Demande de modification de PASH

Rapport justificatif

**Commune de Vaux-sur-Sûre - Village de Lescheret – Rue de la
Longue Virée**

AIVE
Service d'Aide aux Communes
Le 18/03/2019

1.2. Cartes

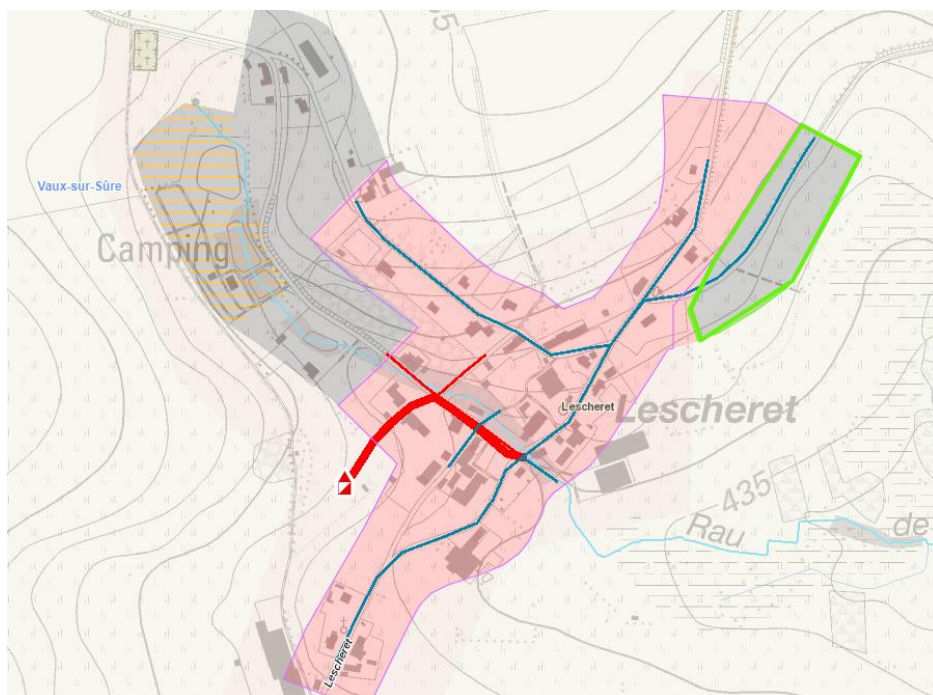
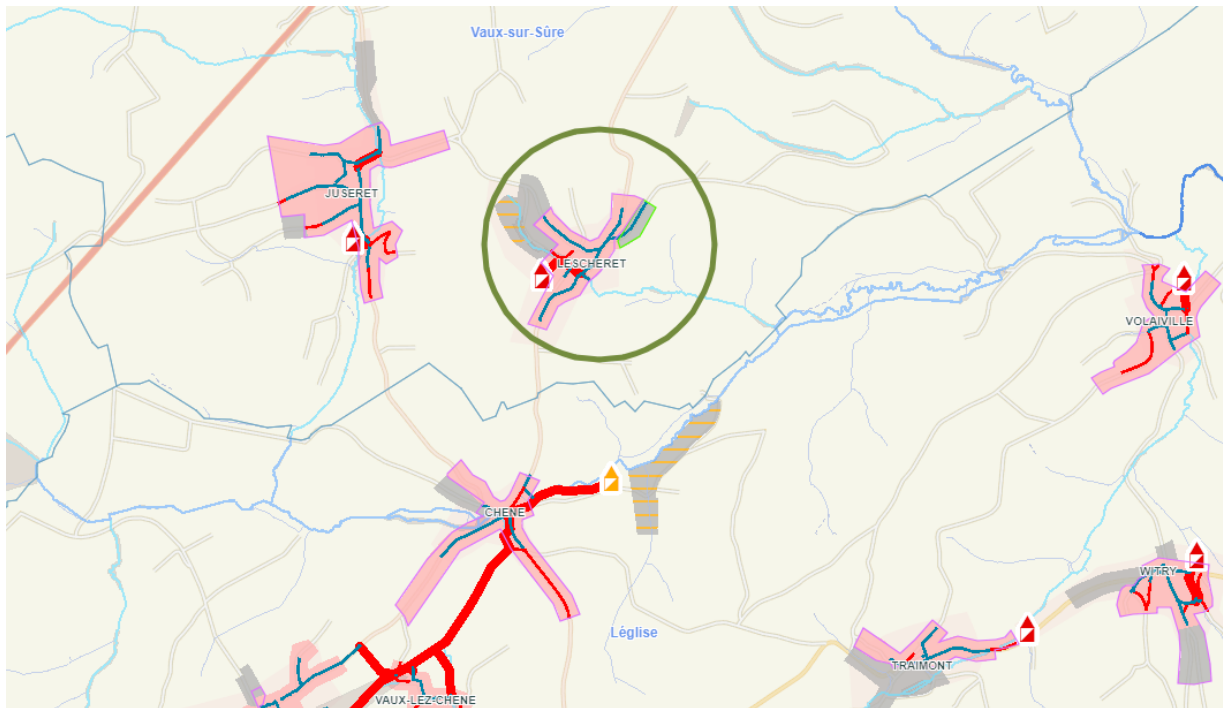
La demande porte sur une partie de la rue de la Longue Virée (zone entourée en vert sur les cartes). Une partie de cette rue est classée en régime d'assainissement autonome au PASH de Moselle (2/12/2015) alors que le reste de la rue est repris en assainissement collectif.

Un égout est posé dans la rue de la Longue Virée jusqu'à l'égout présent dans la rue de Magerieul (zone d'assainissement collectif).

Etant donné que l'égout est présent et est raccordé à l'égout existant dans la zone d'assainissement collectif, il est proposé d'orienter toute la rue en zone d'assainissement collectif.
